KKP 2

**Sicherheitstechnische Bewertung des Ereignisses
„Wasserverlust aus dem Brennelementlagerbecken
(Ereignisdatum: 17.6.2010)“**

Physikerbüro Bremen

Bremen, den 11. Januar 2013

Abbildung 3: Systemkonfiguration gemäß Freischaltplanung während den Arbeiten an JNA40/FAK40 mit gesetzten Dichtstopfen¹

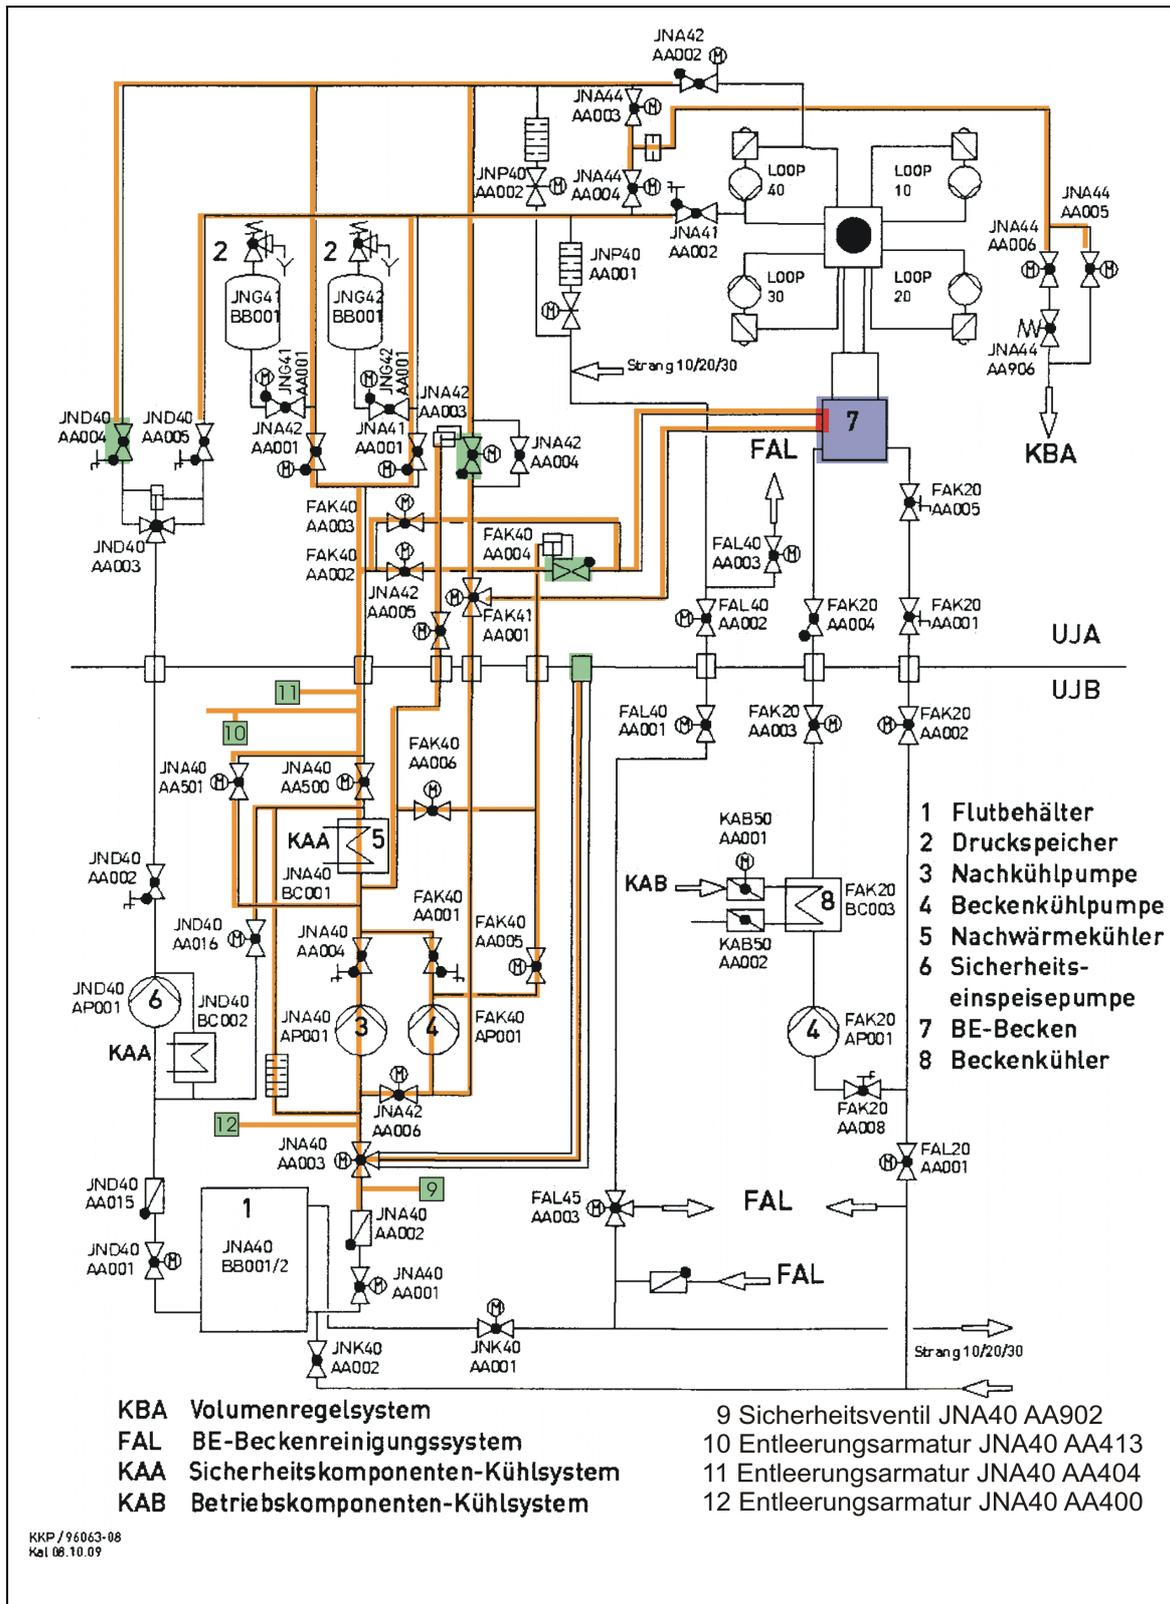
Im vorliegenden Fall hatte die Arbeitsablauf- und Freischnittplan /3/, /5/ vorgesehen, dass der gesamte Systembereich JNA40/FAK40, der über Entleerungs- und Entlüftungsarmaturen sowie durch den Ausbau von Armaturen im Ringraum und im Sicherheitsbehälter geöffnet werden sollte, ausschließlich durch die Dichtstopfen vom Lagerbecken getrennt wurde (siehe Abbildung 3 zur diesbezüglich bestehenden Systemkonfiguration). Der Einsatz der Dichtstopfen beschränkte sich hier somit nicht auf Arbeiten an den FAK Absperrarmaturen (bzw. an dem eigenmediumgesteuerten Rückschlagventil FAK40 AA004) bei ansonsten geschlossenen Systemen. Vielmehr fungierten die Dichtstopfen faktisch als „Absperrarmaturen“ für den gesamten freigeschalteten und geöffneten Systembereich JNA40/FAK40.⁸ Sie wurden damit für einen Einsatzbereich eingesetzt, der u.E. über den gemäß KTA 3303 intendierten Anwendungsbereich hinausgeht.

Die beschriebene Planung, in der die Dichtstopfen die einzige Barriere zwischen dem BE-Lagerbecken und dem geöffneten Systembereich JNA40/FAK40 bildeten, erfolgte auch für eine Betriebsphase, in der der Reaktorkern vollständig in das BE-Lagerbecken ausgeladen und das Dichtschütz gesetzt waren. In dieser Betriebsphase bestehen die höchsten Anforderungen im Hinblick auf die Lagerbeckenkühlung (relevant bei einem etwaigen Versagen eines Dichtstopfens).

Aus diesen Gründen war die Arbeitsablauf- und Freischnittplanung u.E. hinsichtlich der Sicherstellung der BE-Lagerbeckenkühlung, der Vermeidung von Kühlmiteleinträgen in den Ringraum (über geöffnete oder ausgebaute Armaturen) und des Arbeitsschutzes nicht optimiert. Nach unserer Einschätzung hätte bei einer anderen Arbeitsplanung der Zeitraum, in dem die Dichtstopfen die einzige Barriere zwischen dem Lagerbecken und dem geöffneten Nachkühlsystem JNA40 bildeten, zumindest deutlich verkürzt werden können (keine Arbeiten an FAK Absperrarmaturen bei geöffnetem System JNA40, Arbeiten an der Armatur FAK40 AA004 ggf. bei geringeren Anforderungen an die Lagerbeckenkühlung und verfügbaren FAK Absperrarmaturen).

Abbildung 4: Beabsichtigte Systemkonfiguration gemäß Freischaltplanung unmittelbar nach dem Ziehen der beiden Dichtstopfen³

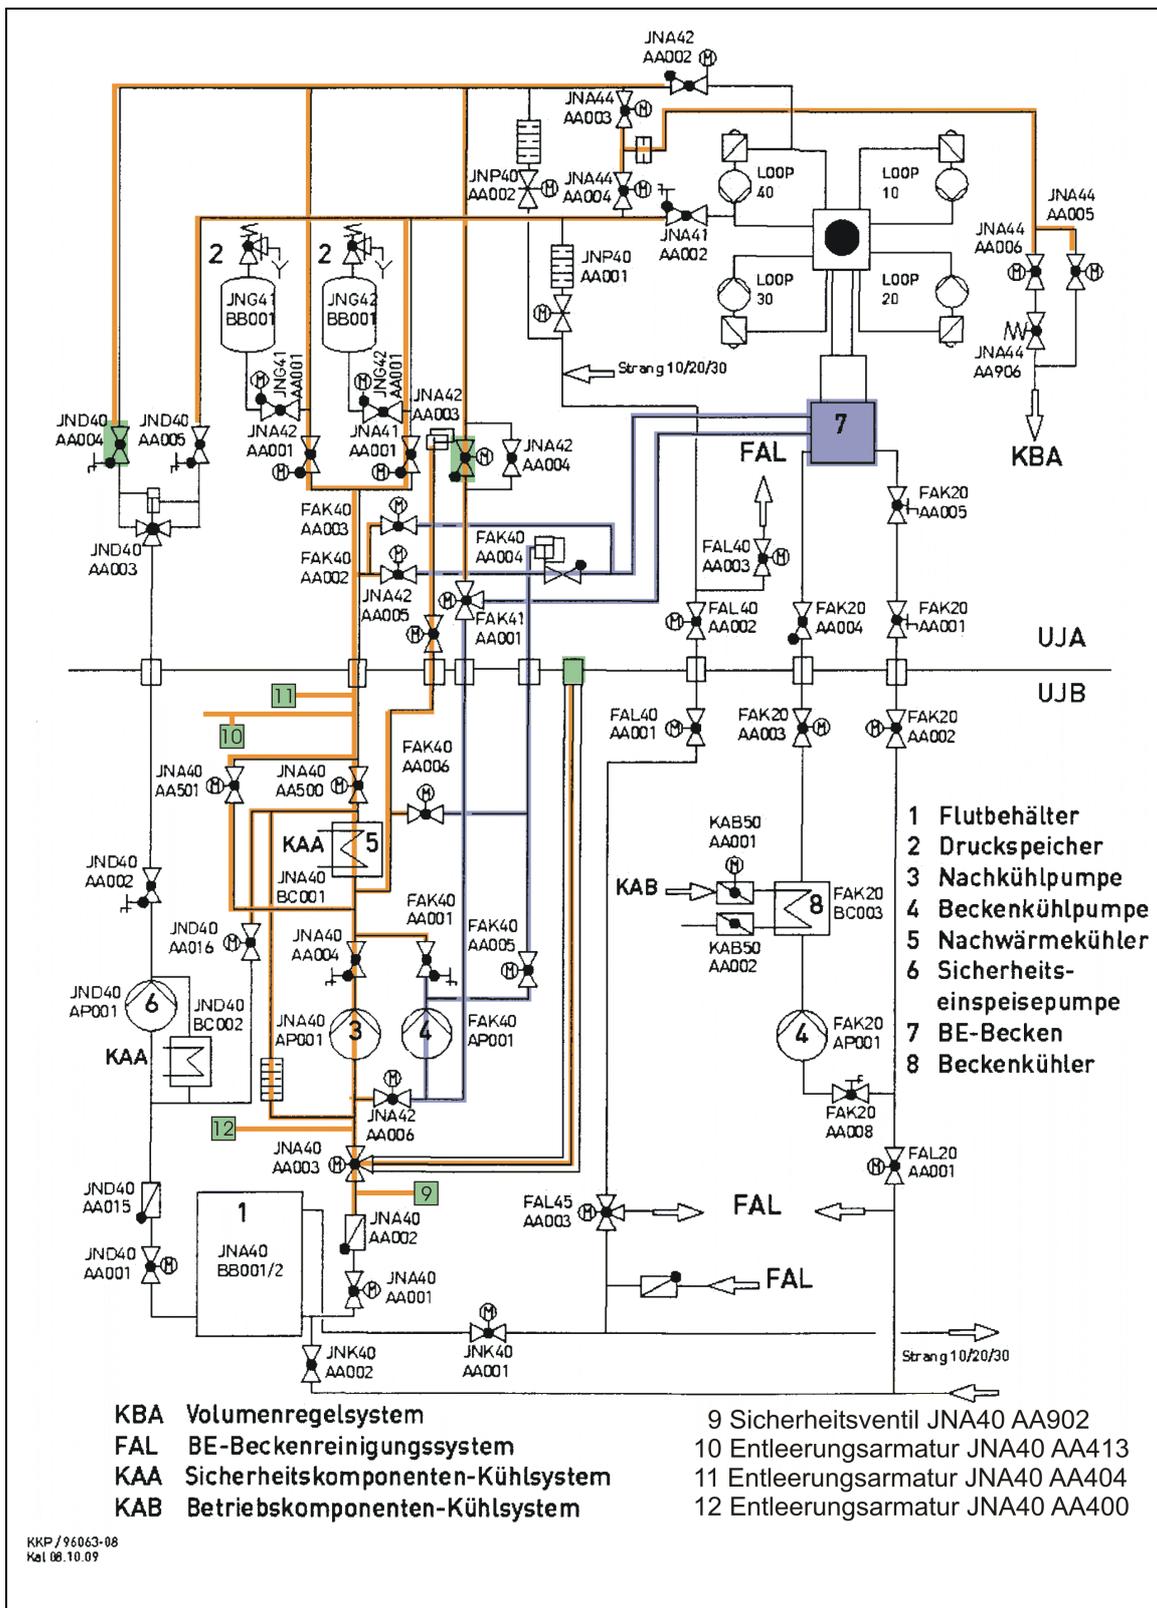
- 2-1 Gemäß Freischaltplanung /5/ sollten vor dem Ziehen der Dichtstopfen die Normalisierung von FAK40 und die Systemtrennung JNA40/FAK40 durchgeführt werden.¹¹ Bei vollständiger und korrekter Durchführung der vorgeplanten Maßnahmen wäre mit der Druckentlastung der Dichtstopfen das Kühlmittel aus dem Lagerbecken bis zu den Armaturen JNA42 AA006 und FAK40 AA001 sowie den weiteren FAK Absperrarmaturen in die Rohrleitungen eingeströmt (unabhängig davon, dass eine derartige Vorgehensweise den Vorgaben in der BAW S 123 widersprach, siehe Bewertungsergebnis 1-4). Es hätte kein Kühlmittel in das zum damaligen Zeitpunkt noch freigeschaltete Teilsystem JNA40 und von dort aus in den Ringraum und den Sicherheitsbehälter ausfließen können (siehe Abbildung 4).

Abbildung 5: Bestehende Systemkonfiguration unmittelbar nach dem Ziehen des ersten Dichtstopfens⁵

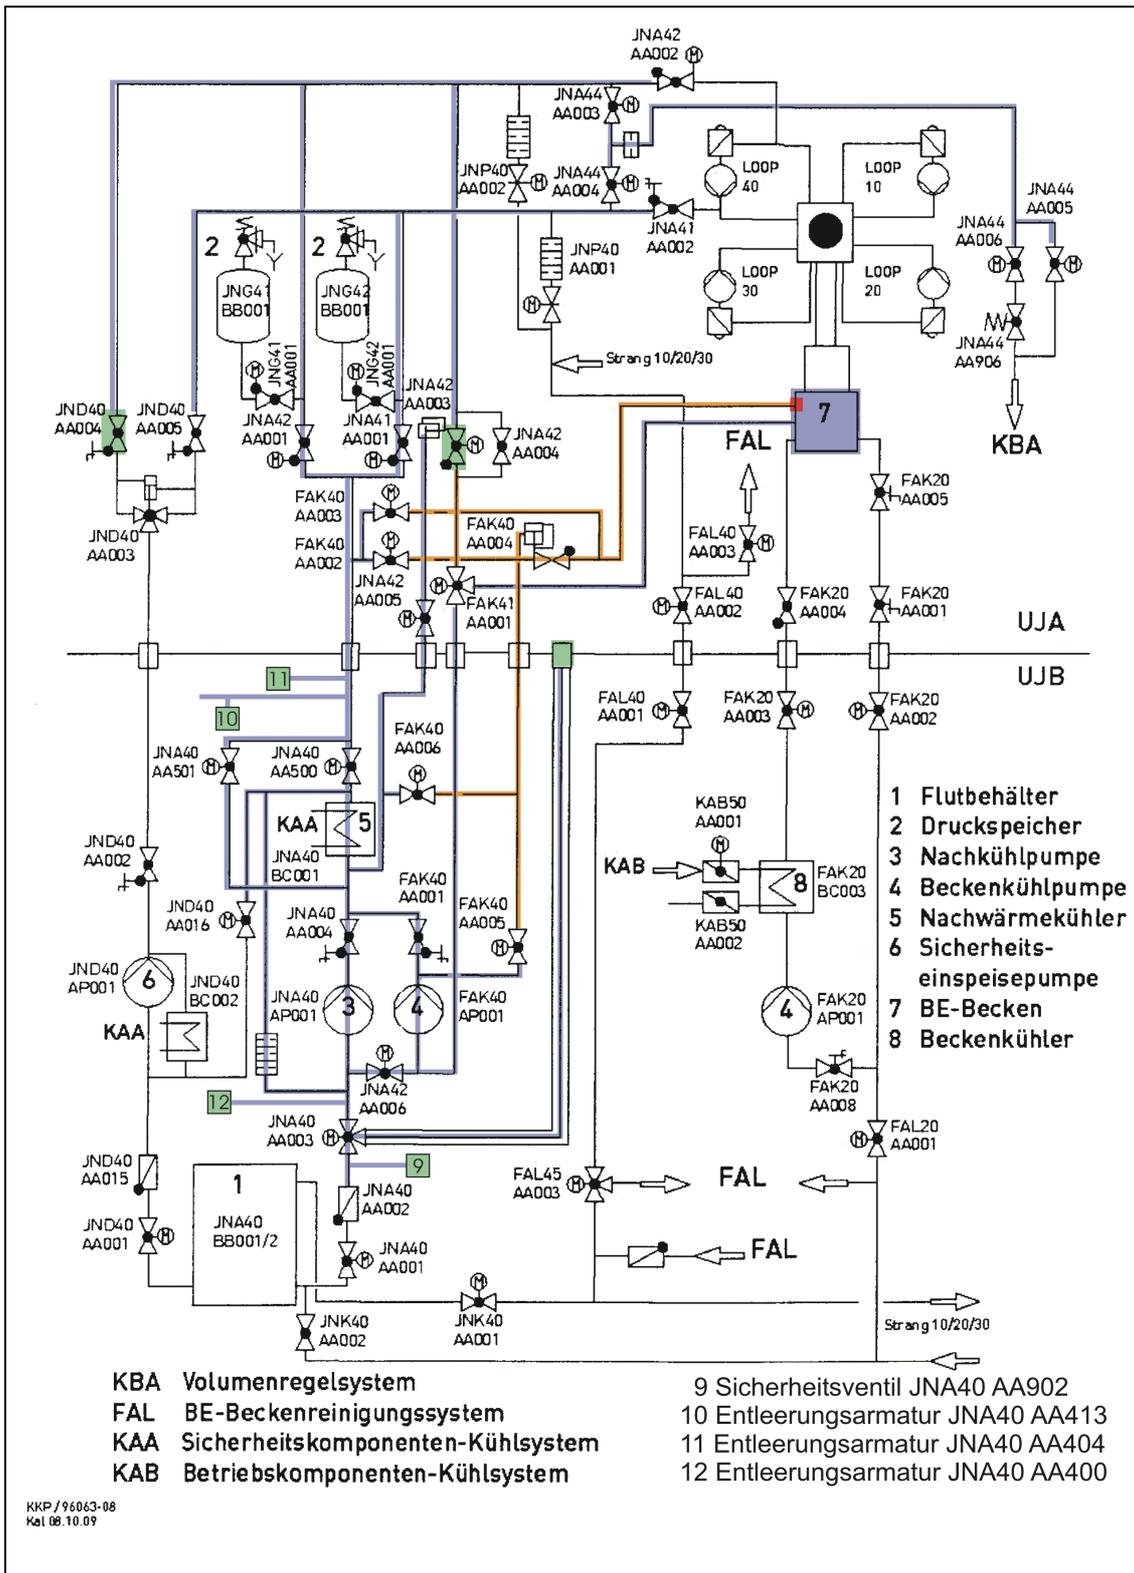
- Die Armatur JNA42 AA006 war gemäß Planung zu schließen und in dieser Stellung elektrisch unscharf zu machen. Die Armatur befand sich jedoch gemäß /2/ in geöffneter Stellung.

Der Ereignisablauf nach Druckentlastung der Dichtstopfen zeigt somit auf, dass die Normalisierung von FAK40 und die Systemtrennung JNA40/FAK40 nicht in der gemäß Freischaltplanung vorgesehenen Form durchgeführt wurden.
